## 質問書に対する回答

(工事名) 道央自動車道 ママチ川橋床版取替工事

# ママチ川橋

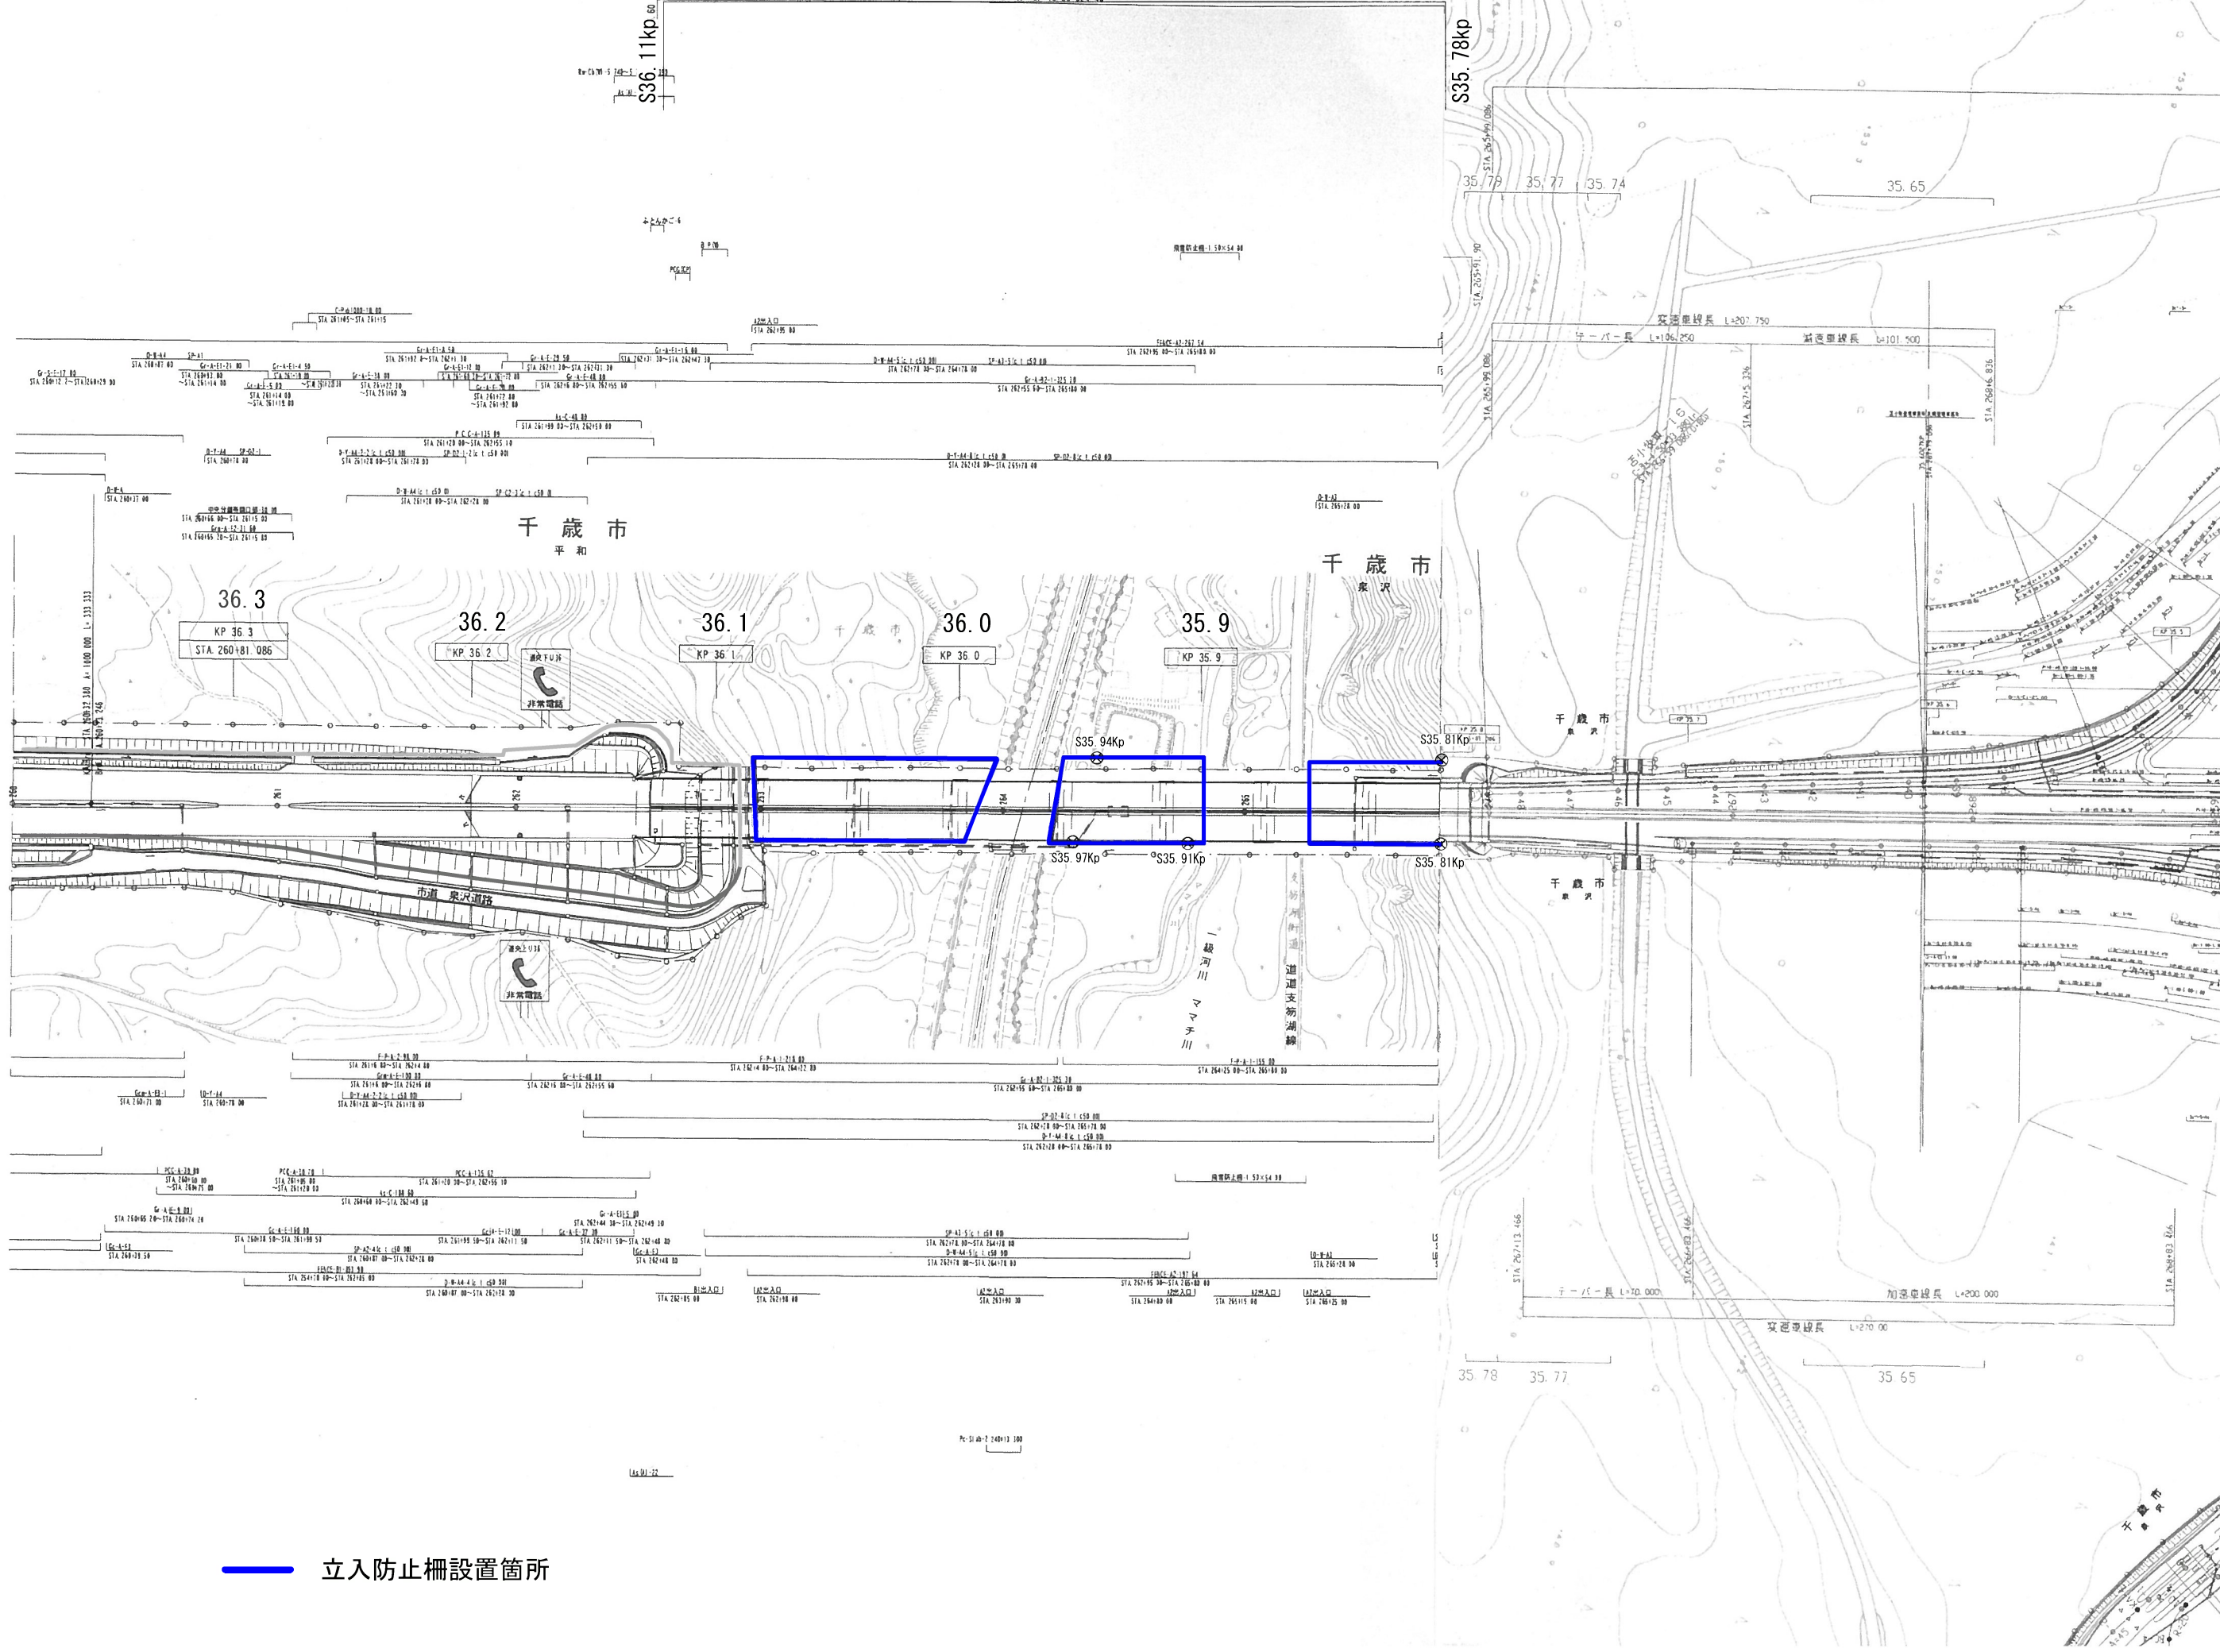
番号	質問事項	回答
1	<p>各橋脚下への進入の可否、進入路、使用可能ヤードについて</p> <ul style="list-style-type: none"><li>・道道真町泉沢大通線より P7 橋脚部、およびママチ川を渡河して P4-P5 径間の桁下部への進入、施工ヤードとしての桁下利用は可能でしょうか。</li><li>・同じく、P3-P4 径間の用水左岸に平行する道路、A1-P1 径間の道路もそれぞれ工事用進入路として利用可能でしょうか。</li><li>・また、利用可能な場合、これらの利用可能範囲を示す図面、資料等をご提示いただけますでしょうか。</li></ul>	<ul style="list-style-type: none"><li>・利用可能です。</li><li>・利用可能です。</li><li>・当社が管理する橋梁高架下については、河川区域を除いて工事ヤードとして利用することは可能です。添付図面をご確認ください。</li></ul>
2	<p>求める提案3の評価基準にある「標準案に対する短縮日数」における「標準案」とは、連続規制による工事可能期間「5/8～7/14(68日)」、「8/21～10/31(72日)」と考えてよろしいでしょうか。</p> <p>例：68日に対して63日であれば5日短縮、72日に対して62日であれば10日短縮。</p>	<p>「標準案」とは、連続規制による工事可能期間「5/8～7/14(68日)」、「8/21～10/31(72日)」ではありません。契約参考図書(59/60)のママチ川橋床版取替工 工程表に示すとおり、春季は「5/8～7/14」、秋季は「8/21～10/27」となります。</p>
